განმარტებითი წერილი

სსიპ ქ. თბილისის მუნიციპალიტეტის არქიტექტურის სამსახურის
III-IV კლასის შენობა-ნაგებობების სანებართვო განყოფილებას.

თქვენს მიერ 2025 წლის 31 დეკემბერი AR11072246 განაცხადის საფუძველზე მოწერილ შუალედური გადაწყვეტილების საფუძველზე გწერთ შესაბამის ახსნა-განამრტებით წერილს. მრავალფუნქციური საცხოვრებელი შენობის არქიტექტურული ნაწილების შესაბამისობასთან **„ტექნიკური რეგლამენტის - შენობა-ნაგებობის უსაფრთხოების წესების დამტკიცების თაობაზე " საქართველოს მთავრობის 2016 წლის 28 იანვრის N41 დადგენილებით დამტკიცებულ რეგლამენტთან.**

DRAWING TITLE:
ნახაზის სახელწოდება:
ლიფტის დეტალური ნახაზი
Detailed drawing of the lift

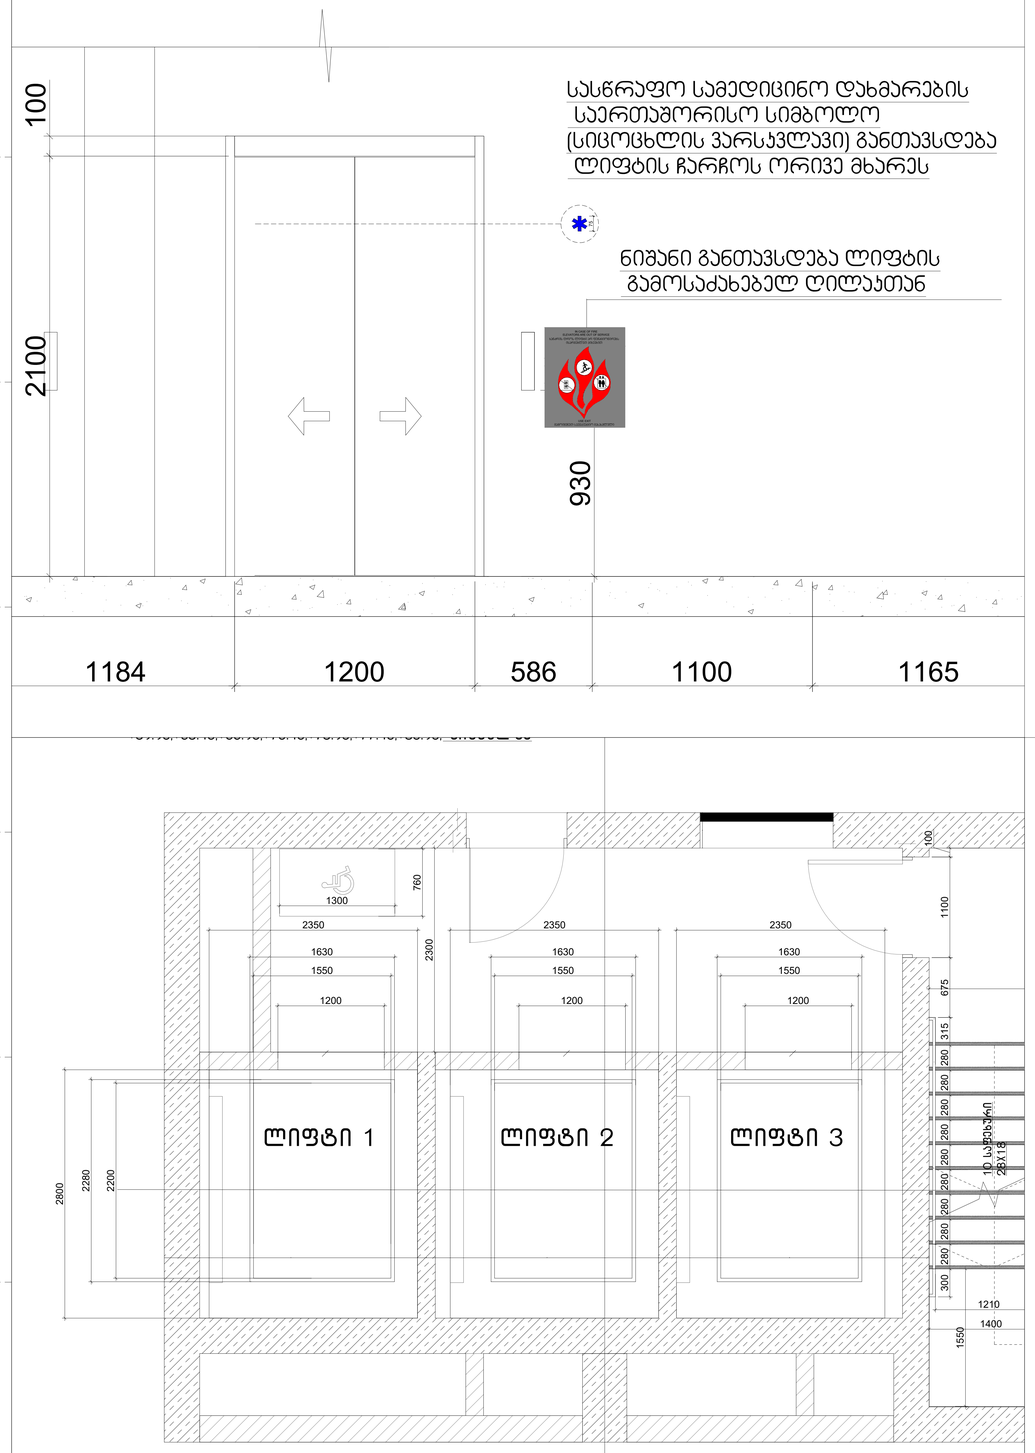
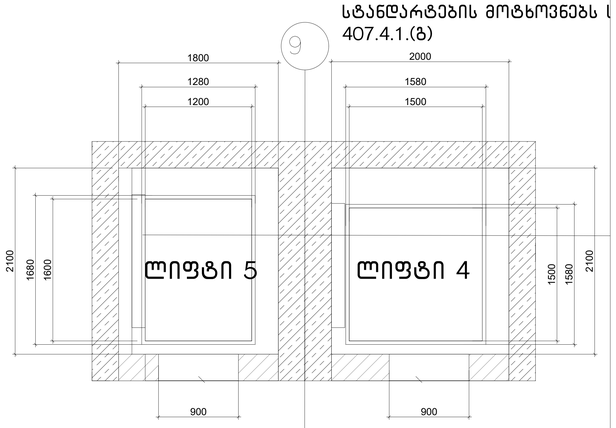
**ლიფტების ნაწილში გათვალისწინებულ იქნეს 1707 ქვეთავი და შესაბამისად
იქნეს დაკონკრეტებული და ასახული როგორც საექსპერტოში ასევე ნახაზებში.**

საპროექტო დოკუმენტაციის მიხედვით შენობა აკმაყოფილებს წესების 1,1707-ე, 1707.7.1, 1707.7.2 ქვეთავების მოთხოვნებს, კერძოდ:
პროექტში არის გათვალისწინებული ორი სახანძრო-სამაშველო დანაყოფის მისადგომი ლიფტი, რომელიც განთავსებულია B-6 ბლოკში „5-7" და „6 B -6C" და 7C-7B და 2-4 ღერძებს შორის სამაშველო დანაყოფისთვის მისადგომი თითოეული ლიფტის ტვირთამწეობა, სულ მცირე, 1600 კგ-ია სახანძრო-სამაშველო დანაყოფისთვის მისადგომი ლიფტის ფოიე უშუალოდ უკავშირდება შიგა გასასვლელის გზა-კიბისთვის განკუთვნილ შემომზღუდავს.
წესების 1707.7.2 ქვეთავის მიხედვით სახანძრო-სამაშველო დანაყოფისთვის მისადგომი ლიფტის ფოიე კვამლგაუმტარი ზღუდით არის შემოიზღუდული, რომლის ცეცხლმედეგობის ხარისხი 2 საათია, ფოიეს გზა-კარების ცეცხლმედეგობის ხარისხი შეადგენს სულ მცირე 90 წუთს ,
წესების 1707.7.4 ქვეთავის მიხედვით შემოზღუდული ფოიეს ფართობი, მინ., 10 მ2 არის, ზომა კი - სულ მცირე 2,0 მ.
წესების 909.20.1 ქვეთავის მიხედვით კიბესთან მიდგომა შესაძლებელია ვესტიბიულიდან (ტამბურიდან)

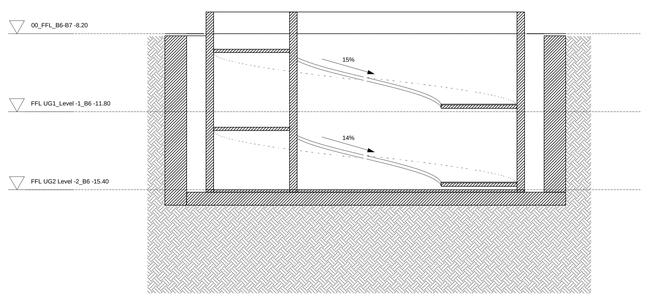
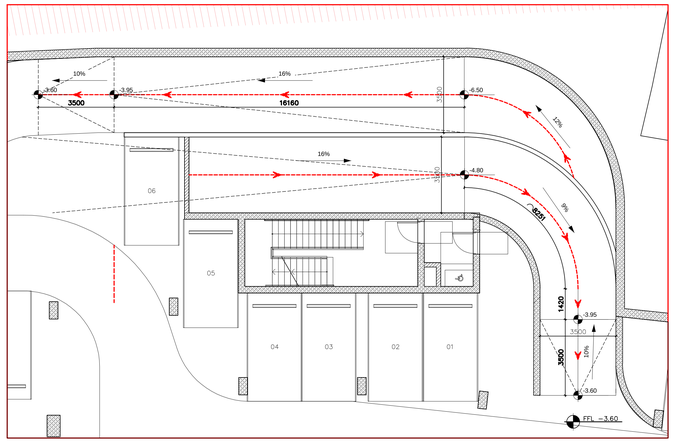
**0საექსპერტოში საუბარია სამი ბლოკის შესახებ, თუმცა პროექტით
გათვალისწინებულია ერთი შენობის - ორი ბლოკის, დაპროექტება;
- გავითვალისწინეთ
- ავტოსადგომების, კერძოდ სამანქანო პანდუსის ნაწილში გათვალისწინებულ
იქნეს 406.9.4.4 ქვეთავის მოთხოვნები.**

ყველა პანდუსი მოწყობილია 406.9.4.4. ქვეთავის შესაბამისად კერძოდ: ავტოსადგომის საავტომობილო გზის ან პანდუსის ქანობი არ აღემატება 16%-ს. საავტომობილო პანდუსისა და თარაზული სავალი ზედაპირის შეხების ადგილიდან, სულ მცირე, 3,5 მეტრ მანძილზე საავტომობილო პანდუსის ქანობი არის 8%-დან 10%-მდე.

- გავითვალისწინეთ, წარმოდგენილია და დაკორექტურებულია ყველა პანდუსის ნახაზი
